Keuringsverslag van een elektrische laagspanning- en zeer lage spanningsinstallatie

NIET CONFORM

Datum keuring: 31/03/2025

Controlebezoek van een huishoudelijke installatie volgens (KB 08/09/2019) - AREI Boek 1- 6.5. en 4.2.4.3.

Afbeelding schakel- en verdeelbord:

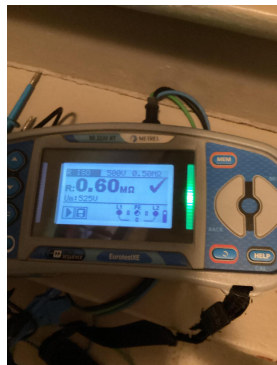
- 11.01 Eéndraadschema van de installatie is niet aanwezig. (Boek 1 Afdeling 2.12 - 2.13 en 3.1.2 en 9.1.2)
- 11.03 Situatieschema van de installatie is niet aanwezig. (Boek 1 Afdeling 2.12 - 2.13 en 3.1.2 en 9.1.2)
- 18.07 Leidingen zijn te bevestigen met aangepaste bevestigingsmiddelen. (Boek 1 Onderafdeling 5.2.2. en 5.2.9.)
- N17 De aardspreidingsweerstand kon niet gemeten worden. Deze dient bij voorkeur kleiner te zijn dan 30ohm.
- N3 Het is niet uitgesloten dat bij een nacontrole bijkomende inbreuken worden vastgesteld bij voorleggen schema's.
